平成 20 年 9 月 吉日
〒 564-0052
大阪府吹田市広芝町 15-29
株式会社 **ノーケン**
MKT 本部 営業企画課
TEL 06-6386-8419

OLV-20シリーズ・樹脂製ストッパ 変更のお知らせ

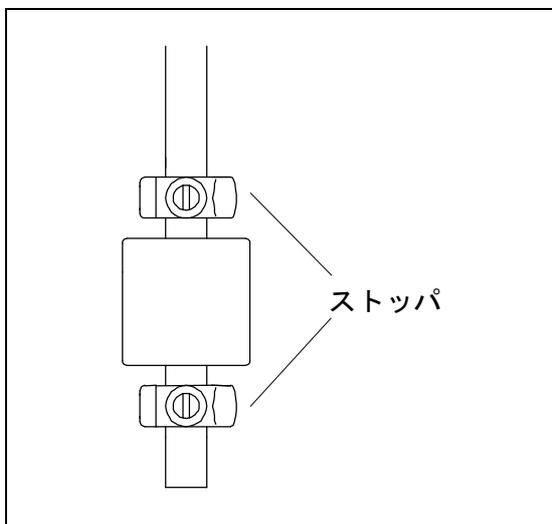
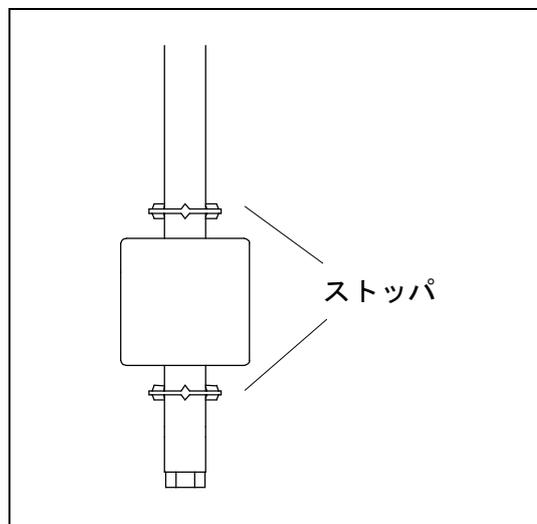
さて、この度弊社では 2009 年（平成 21 年）11 月 2 日の受注製品より、樹脂製ストッパの形状および材質を変更することになりましたので、ご案内申し上げます。

この樹脂製ストッパの形状をビス止めから E リングに変更させていただきます。また、3 種類のストッパ材質（PVC 製/PP 製/PVDF 製）を PVDF 製に統一させていただきます。対象機種は、OLV-20 タイプ・OLV-25 タイプ・OLV-28 タイプおよび OLV-29 タイプとなっております。（対象製品ステム径；8mm のみ）

【現ストッパの形状(樹脂製)】

【新ストッパの形状(樹脂製)】
